Mission régionale d'autorité environnementale
Grand Est

**Avis sur le projet de centrale photovoltaïque avec co-usage bovin
à Herbéviller (54) porté par UNITE**

n°MRAe 2024APGE97

Nom du pétitionnaire	UNITE
Commune	Herbéviller
Département	Meurthe-et-Moselle (54)
Objet de la demande	Construction d'une centrale photovoltaïque au sol avec co-usage bovin
Date de saisine de l'Autorité environnementale	10/07/24

Figure 3 : Tracé pressenti de raccordement au poste source

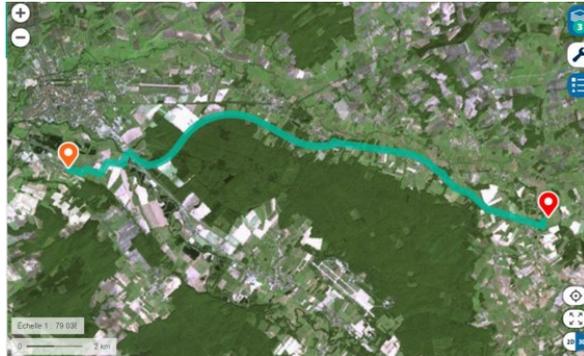
Le dossier précise que ce raccordement est cohérent avec le Schéma régional de raccordement au réseau des énergies renouvelables (S3REnR) de la région Grand Est approuvé par la Préfète de région le 1er décembre 2022. Le dossier n'a pas étudié les impacts de ce raccordement,

pourtant très éloigné du parc photovoltaïque, sur l'environnement, en particulier sur les milieux naturels (Natura 2000, ZNIEFF...).

L'Ae rappelle au pétitionnaire que le périmètre d'étude s'entend pour l'ensemble des opérations d'un projet³ et par conséquent, que l'étude d'impact du projet doit apprécier également les impacts du raccordement définitif au poste source.

L'Ae recommande au pétitionnaire d'étudier les incidences sur l'environnement de la solution de raccordement envisagée en intégrant la mise en œuvre de la séquence Éviter-Réduire-Compenser (ERC).

Figure 5 : Exemples de clôtures permettant le libre passage de la petite et moyenne faune.

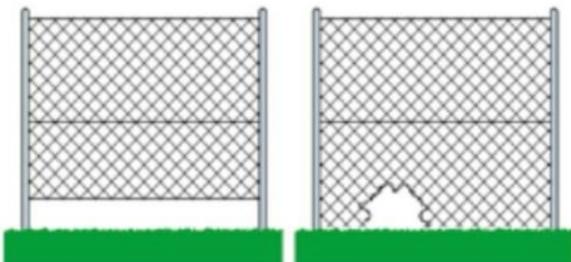
L'ensemble du site sera clôturé, aussi le dossier prévoit une mesure de réduction pour assurer la perméabilité pour la petite et moyenne faune en maintenant un espace continu au pied de clôture ou en créant des ouvertures dans la clôture tous les 100 m.

Si la solution retenue consistait à réaliser des ouvertures à inter-distance régulière dans la clôture, **L'Ae recommande une distance maximum de 10 à 20 m entre les ouvertures comme le**

préconise le guide sur « les impacts écologiques des clôtures et solutions de remédiations possibles »¹¹.
